## － 改善箇所説明図 －

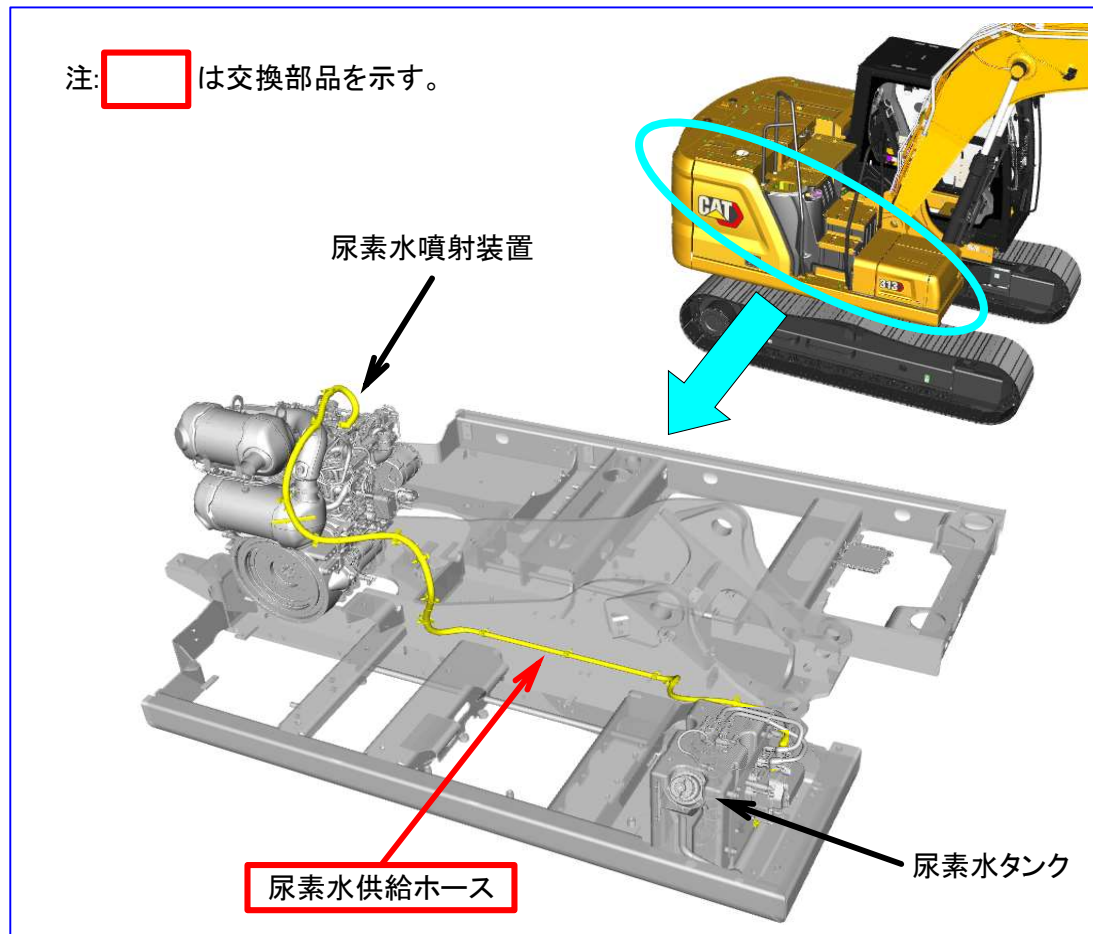
### 不具合発生箇所

当該特定特殊自動車の排気ガス浄化装置の一部である尿素SCR装置において、特定の日に製造された尿素水供給ホースが製造工程管理不備のため正規の耐久性能を満たさず破損し、尿素水が漏れ出るおそれがある。そのまま使用を続けると尿素水を正常に噴射できなくなり、窒素酸化物の還元反応に影響を及ぼす。

対象となる尿素水ホースの搭載が疑われる全車両の尿素水ホース製造固有番号を確認し、該当するものは正規の工程に従って製造されたものへ交換する。

－ 尿素水供給ホース： 部品番号、製造固有番号を表示するラベルとは別に、点検済み車両には白色テープ(幅1～3cm, 長さ3～5cm)をホース加熱用電線に貼りつけて識別する。
